ASUNTO: Mejoras en elevadores para los bajos de la carrocería de perfil bajo

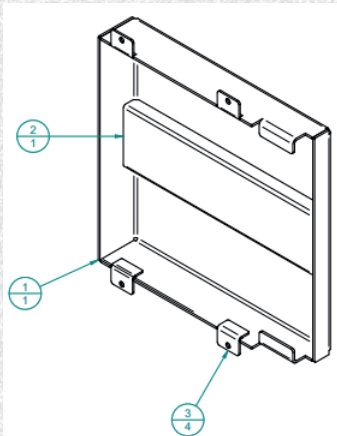
Se informa que, con el objetivo de facilitar la disposición de los tubos hidráulicos en los elevadores para los bajos de la carrocería de perfil bajo, a partir de la producción de febrero de 2024 se ha integrado un soporte para los tubos. Este soporte también evita el contacto directo de los tubos con la parte inferior de la plataforma para protegerlos.

Si fuera necesario cambiar los tubos hidráulicos por desgaste prematuro, se recomienda instalar este soporte, donde no esté presente, en los modelos de elevador que se indican a continuación:

5-127971 Kit placa soporte para tubos
